**CIRCULAR CON CONSULTA N°10**  
**LICITACIÓN PÚBLICA ADIF N°15/2019**

**OBRA: CIRCUNVALACIÓN FERROVIARIA DE LA CIUDAD DE SANTA FE DE LA  
VERACRUZ, PROVINCIA DE SANTA FE -FERROCARRIL GENERAL MANUEL  
BELGRANO CARGAS (BCyL)**

Se adjunta el perfil tipo de obra (LGB-LP16-P-PL-POB-0).

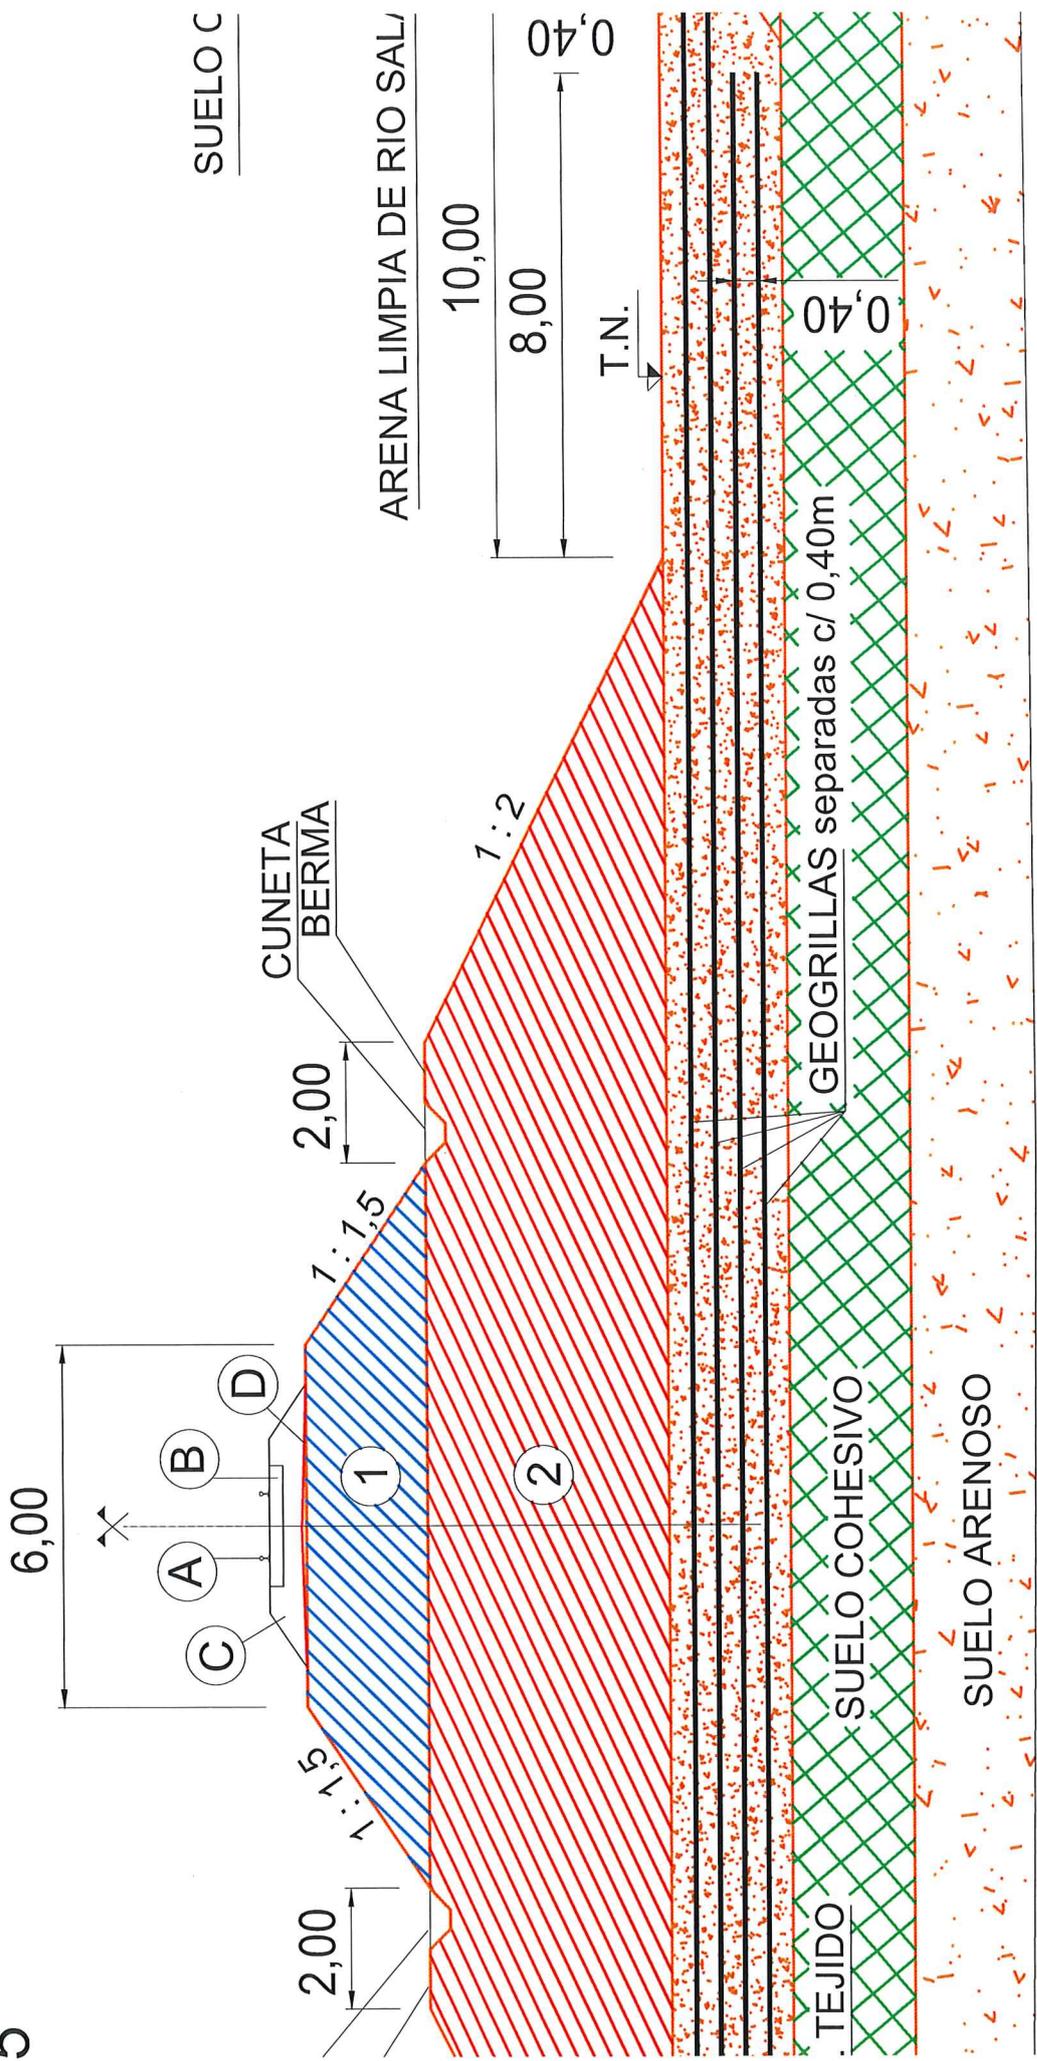
En Planos de Planialtimetría Hoja 22 - entre Pk14+ 700 a 15+400; Hoja 54 - entre Pk37+100 a 37+800 y Hoja 67 - ente Pk46+200 a Pk46+900, indica que en las estaciones existentes hay que realizar una alcantarilla paralela a las vías, favor indicar que características y dimensiones tienen dicha alcantarilla.

Se materializan con un caño de hormigón de 800. El detalle se puede ver en el perfil tipo de obra N°4.
